REPUBLICA DE CHILE
SERVICIO DE EVALUACION AMBIENTAL
REGION DE LA ARAUCANIA

MATERIA: Pertinencia DIA "Construcción Planta de Tratamiento y Disposición de las Aguas Servidas de Pucón".

RESOLUCIÓN EXENTA N° 109 /2018.

Temuco, 20 MAR. 2018

Figura N°2. Tolva dosificadora de hidróxido de sodio.

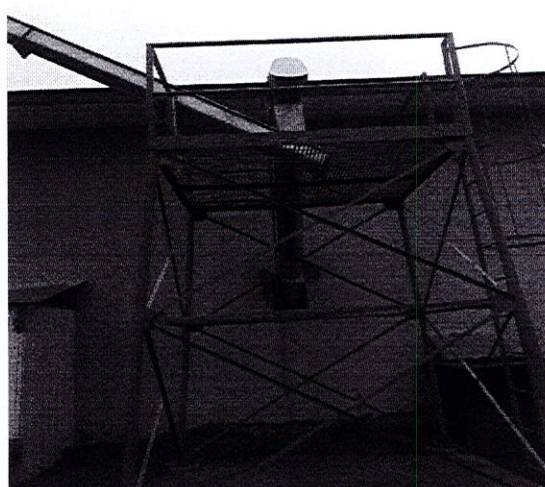
Actualmente está en operación una tolva dosificadora de hidróxido de sodio, con una capacidad de almacenamiento de cal de 600 kg, la cual cuenta con un eje principal de tornillo de alimentación, provisto de un sistema de rosco (tornillo sin fin), esto para regularizar las dosis mínimas y máximas de hidróxido de calcio a aplicar al lodo deshidratado para su proceso de higienización.

4.4. Para los ajustes de la línea de lodos de incorporar tornillos transportadores, tolvas de almacenamiento y la unidad de dosificación de hidróxido de sodio no es una modificación de carácter significativo, toda vez que es una optimización al proceso de tratamiento y estabilización de lodos manteniendo siempre las condiciones de uso benéfico de acuerdo al D.S. N° 4/09, no generándose con ello efectos distintos a los ya evaluados ambientalmente.
